三亚海棠湾HT09-13-03地块（保利仁境）商品住宅项目 一期建筑设计方案优化调整前后对比

三亚海棠湾HT09-13-03地块(保利仁境)商品住宅项目一期方案优化调整内容

- 1、总图10#楼优化调整;
- 2、住宅楼局部立面造型优化调整;
- 3、住宅楼局部架空层范围优化调整;
- 4、住宅楼局部架空层出挑造型优化调整;
- 5、住宅楼局部平面优化调整;
- 6、商业局部平面优化调整;
- 7、配套局部平面优化调整;
- 8、次入口造型优化调整;
- 9、配电房造型优化调整;
- 10、地下室局部平面优化调整;

10#住宅楼标准层平面对比

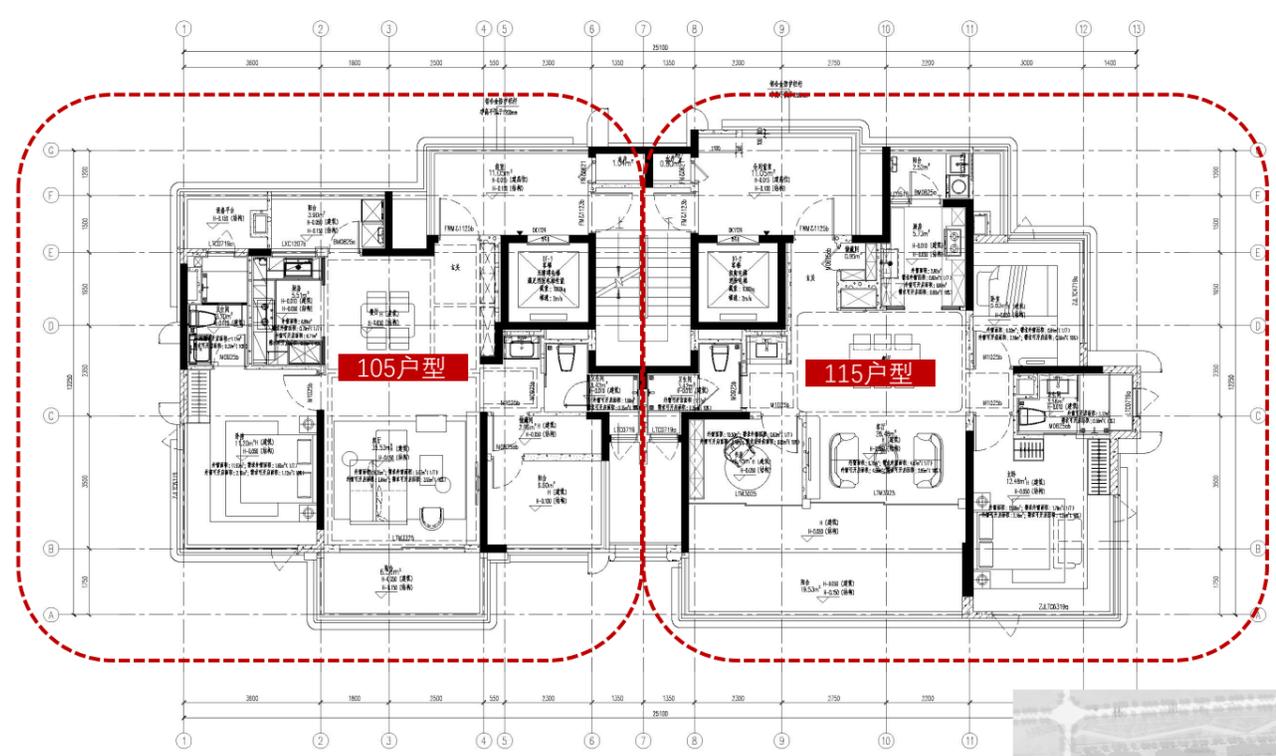
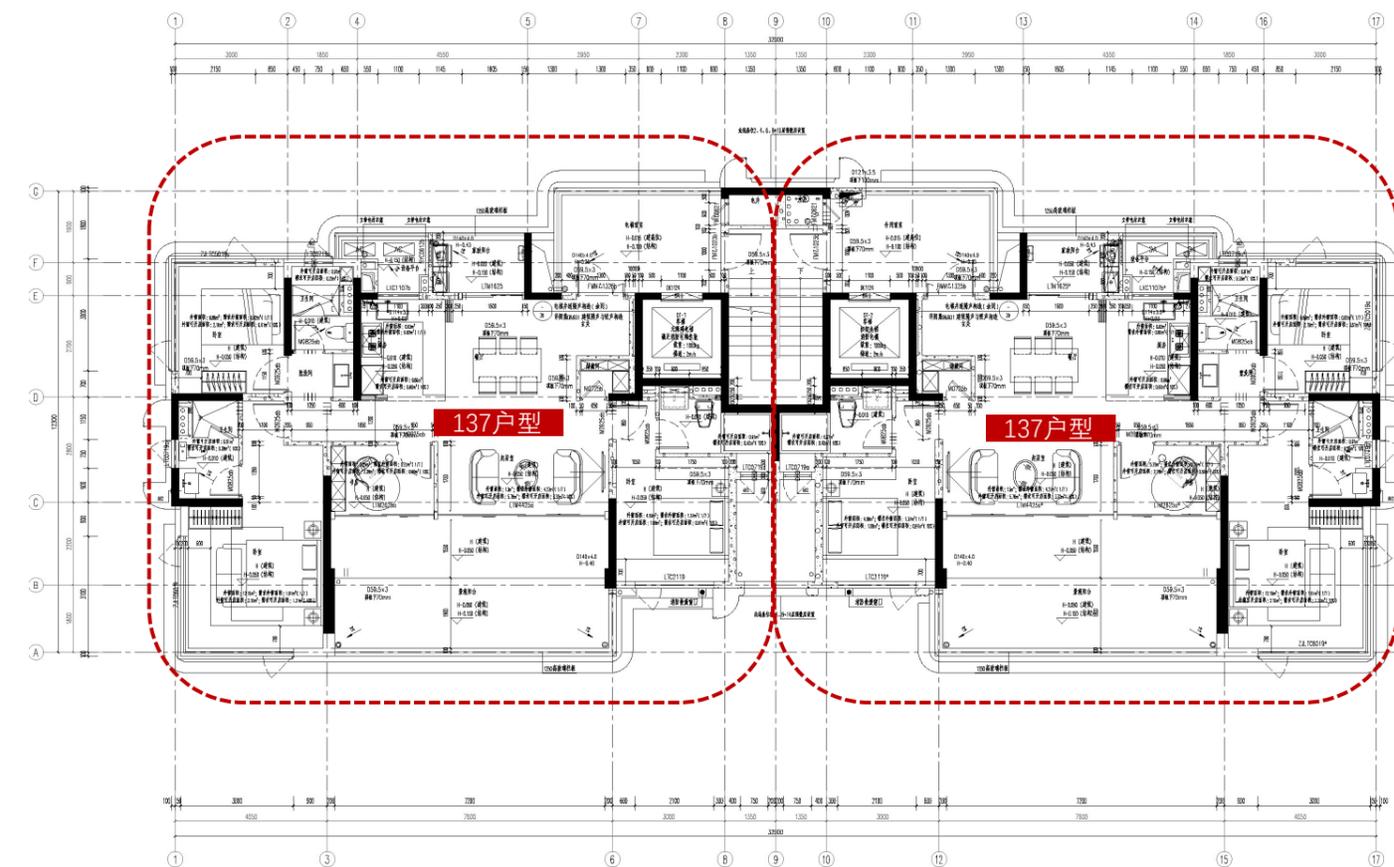
1:10#住宅楼型由137+137户型调整为105+115户型

10#住宅楼立面优化调整说明

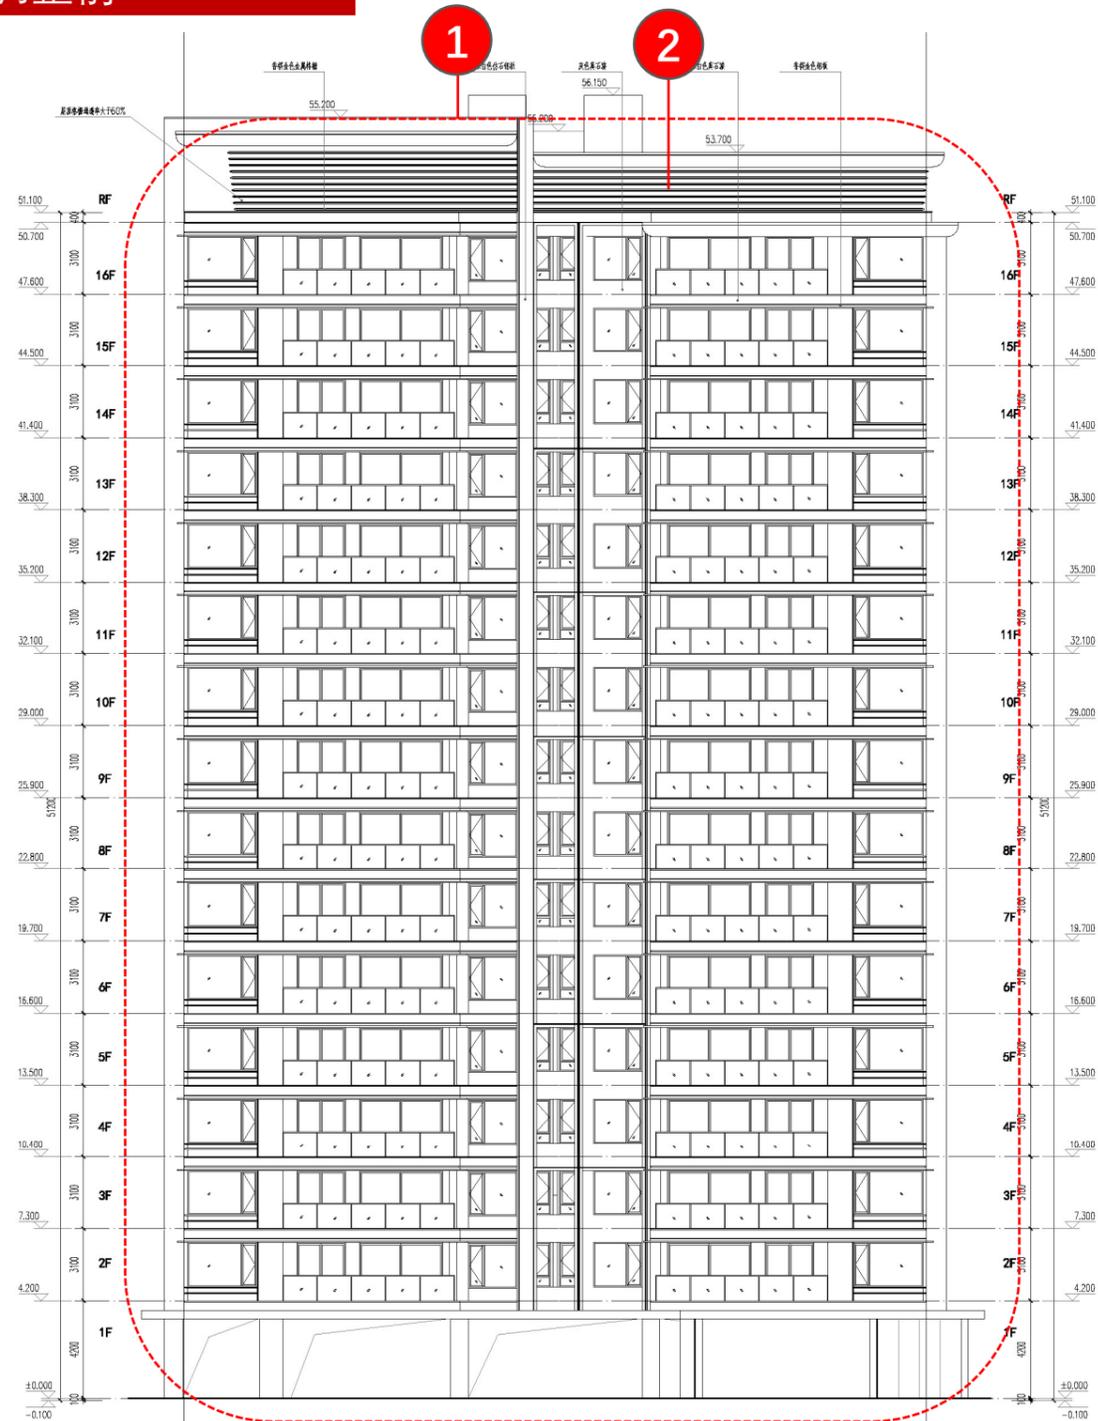
- 因为方案优化升级及完善建筑使用功能
- 1:10#住宅楼型由137+137户型调整为105+115户型
- 2.冠顶材质由格栅调整为穿孔板, 群像风格更加统一

10#住宅楼立面优化调整说明

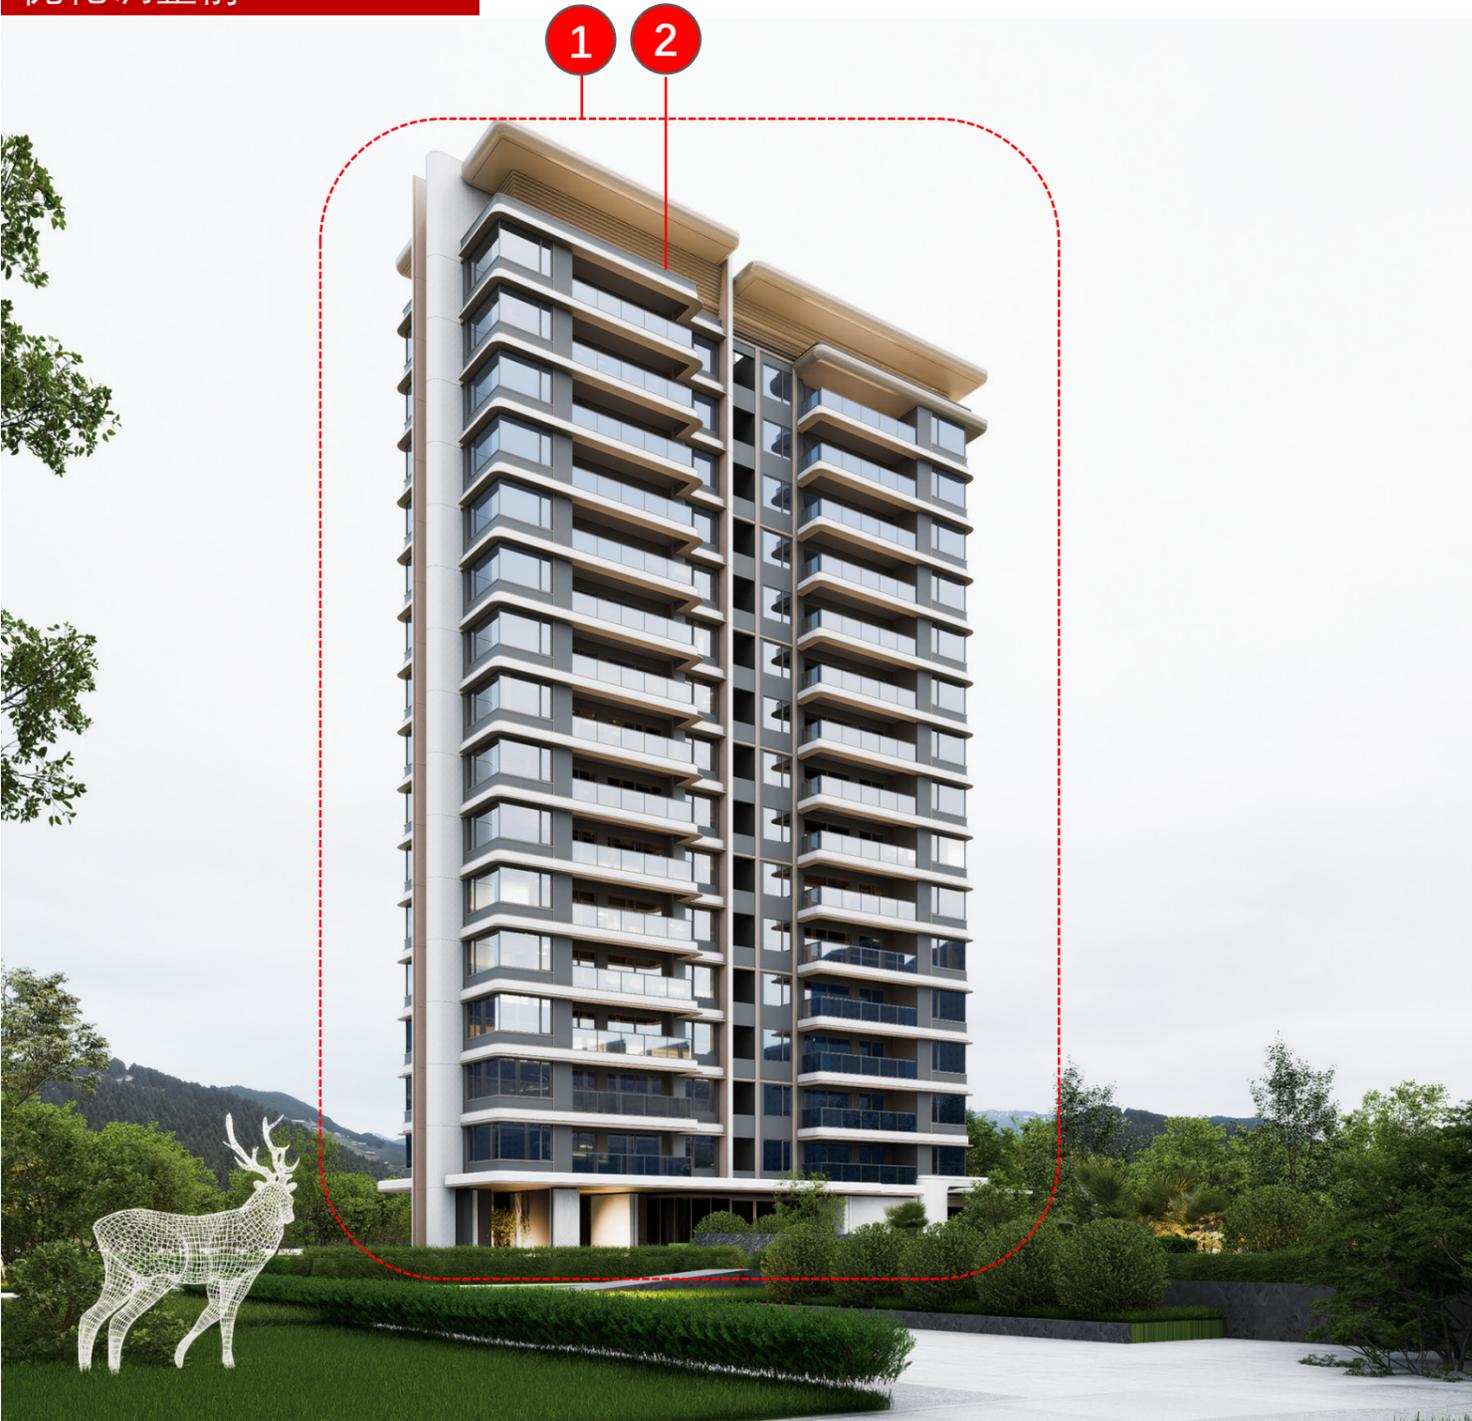
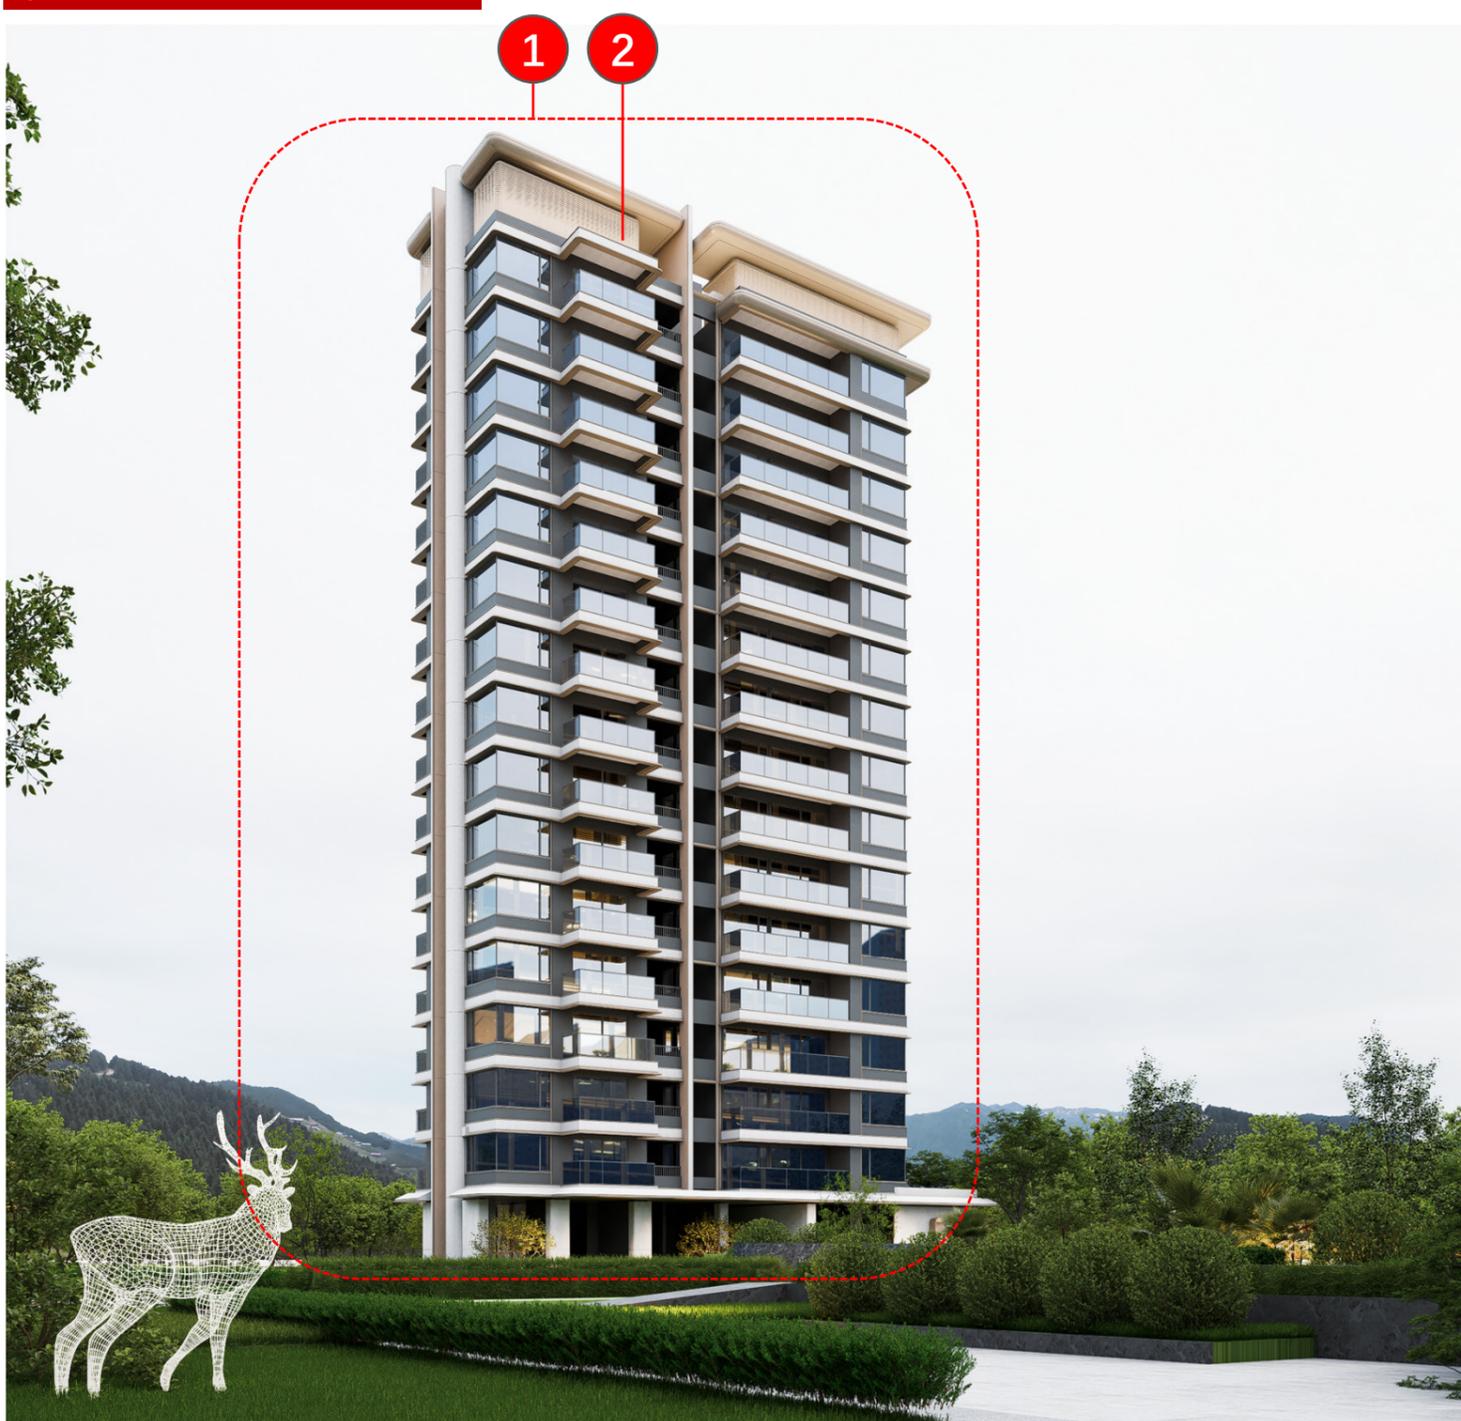
因为方案优化升级及完善建筑使用功能
1:10#住宅楼型由137+137户型调整为105+115户型
2.冠顶材质由格栅调整为穿孔板，群像风格更加统一

1#次入口平面优化对比

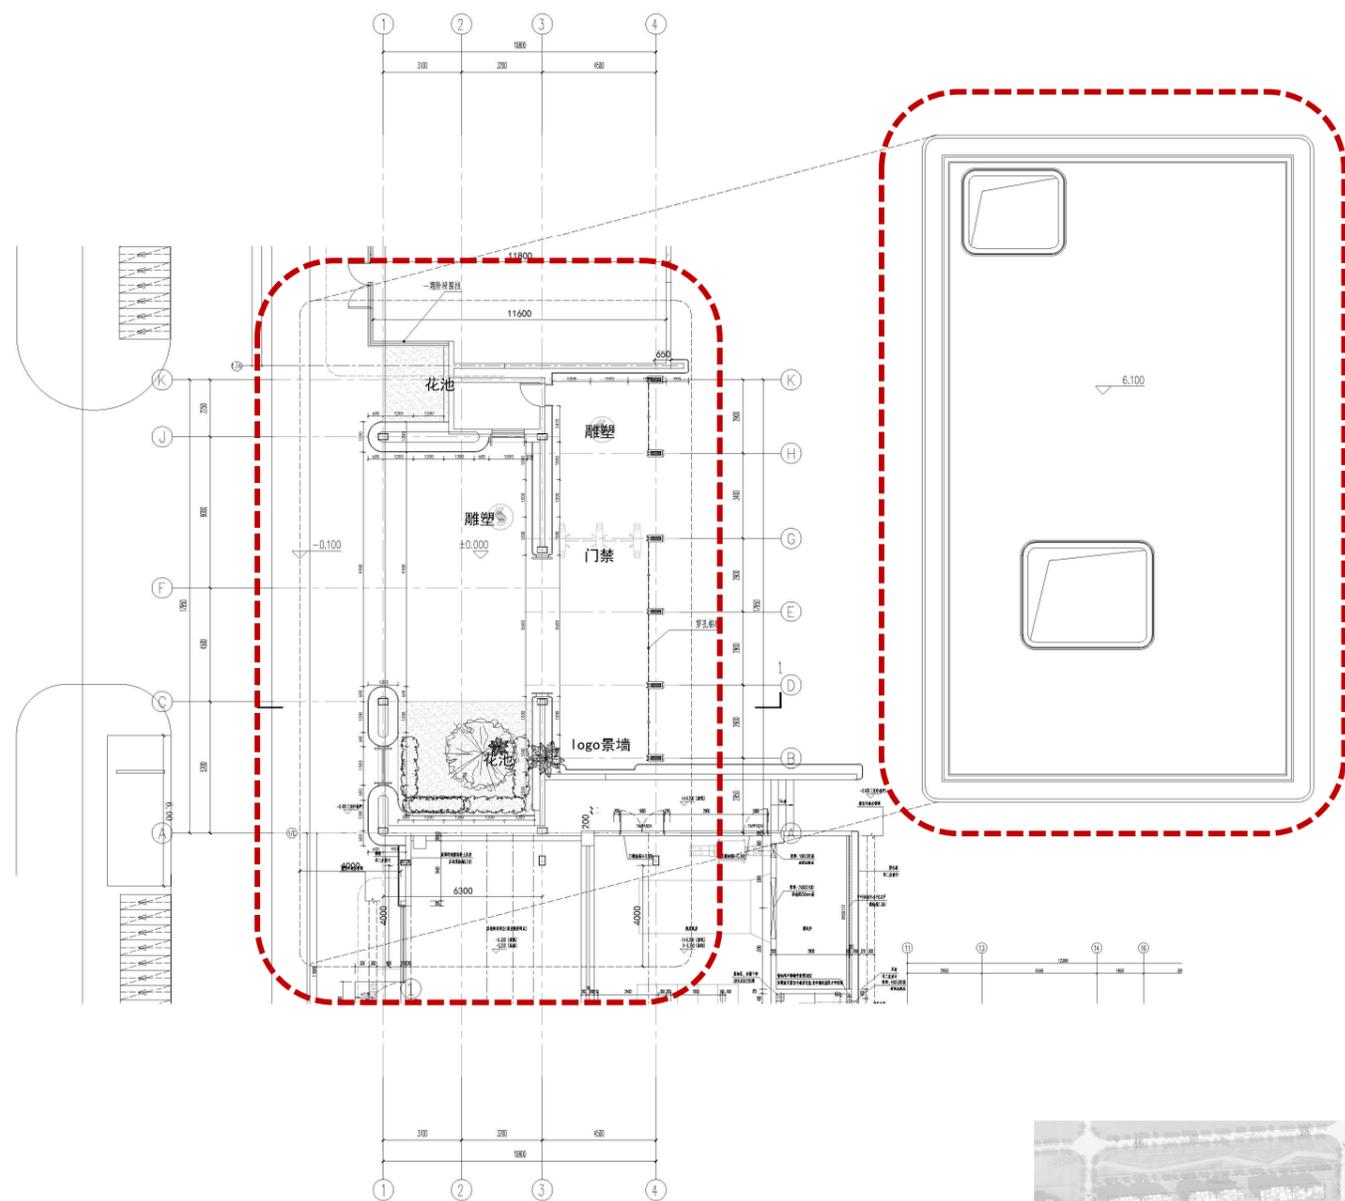
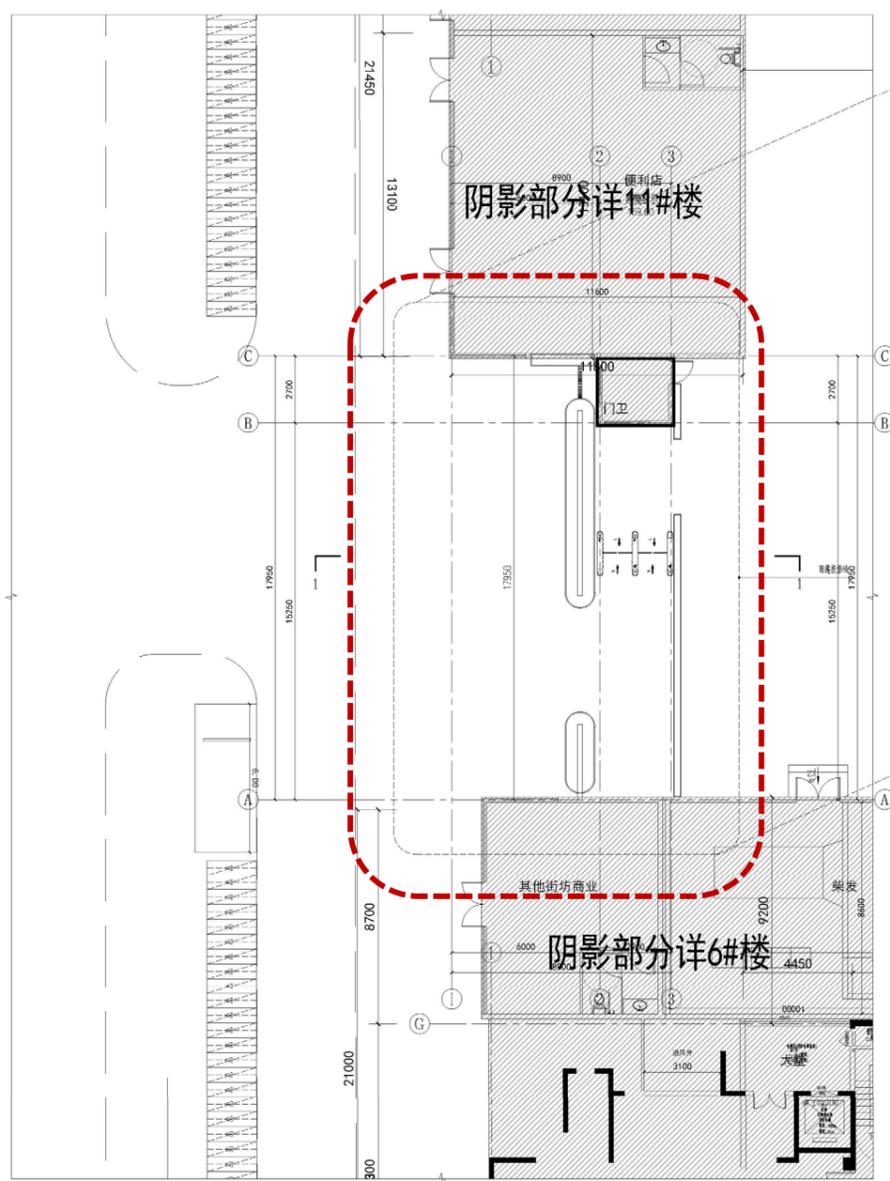
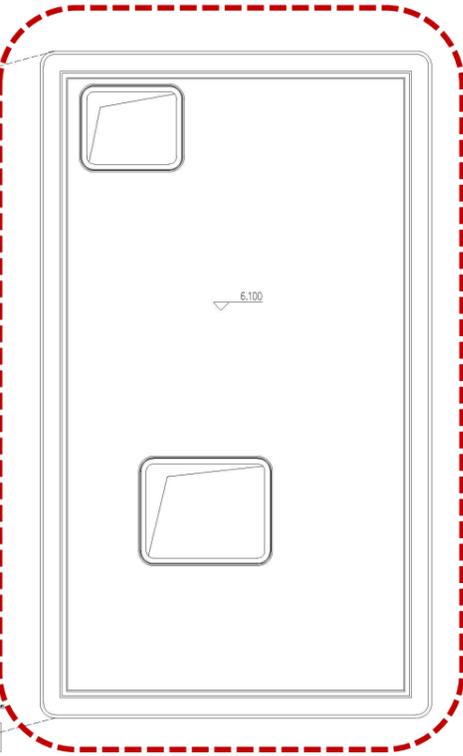
- 1: 门卫面积原8.37m², 调整到8.55m²
- 2: 景墙位置调整, 雨棚进深增加, 局部挑空
